SERVICE - INFO

LuK Nr: 370 0084 10 – 262mm ZA 35 x 40 x 14

Bulletin 988 2001 550

370 0084 10

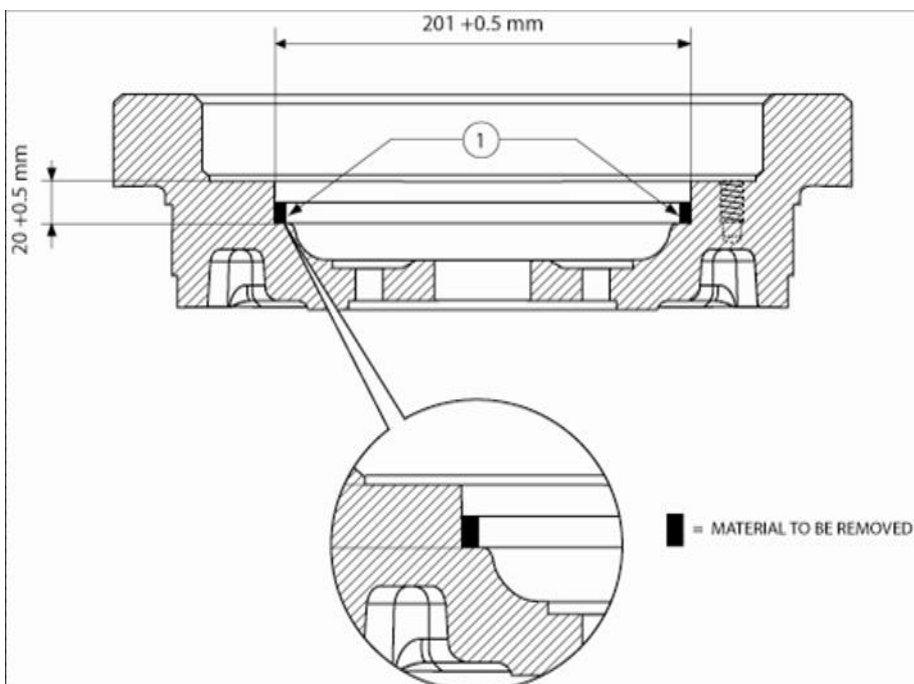
Info:	370 0084 10 Replaces / ersetzt / remplace / sustituye a / sostituisce 370 0017 10
(GB)	Please ensure that the flywheel is machined to the dimensions shown in the diagram below at point 1. New damper has increased diameter and depth.
